**RESOLUCION No. 748**

**"POR MEDIO DEL CUAL SE NIEGA UN PERMISO DE VERTIMIENTO DE AGUAS RESIDUALES DOMÉSTICAS PARA UNA VIVIENDA PRINCIPAL Y OTRA VIVIENDA PARA CASEROS QUE SE ENCUENTRAN CONSTRUIDAS EN EL PREDIO LOTE NUEVO SOL 2) LOTE VILLA ANDRADE UBICADO EN LA VEREDA TRES ESQUINAS DEL MUNICIPIO DE QUIMBAYA Y SE ADOPTAN OTRAS DISPOSICIONES"**

**"CONCEPTO TÉCNICO DE NEGACIÓN PARA TRÁMITE DE PERMISO DE VERTIMIENTO CTPV-057-20**

**Imagen 1. Localización del vertimiento**  
Fuente: Google Earth Pro

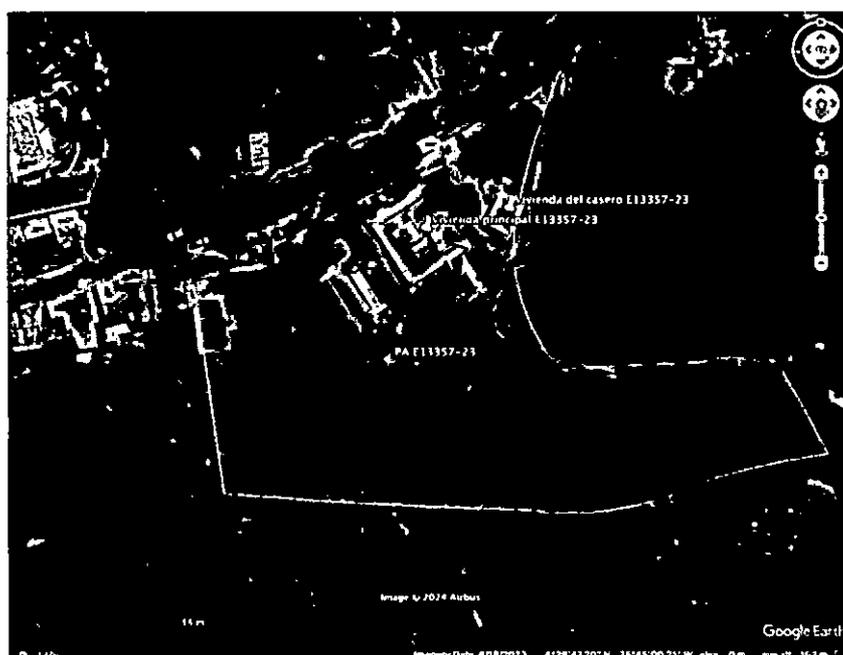
Según lo observado en Google Earth Pro, se evidencia que el punto de descarga se encuentra por fuera de polígonos de Suelos de Protección Rural y de Áreas y Ecosistemas Estratégicos. Además, se evidencia que dicho punto se encuentra ubicado sobre suelo con capacidad de uso agrológico 6c-1 (ver Imagen 2). No se observaron nacimientos ni drenajes superficiales en el área de influencia directa de la disposición final.
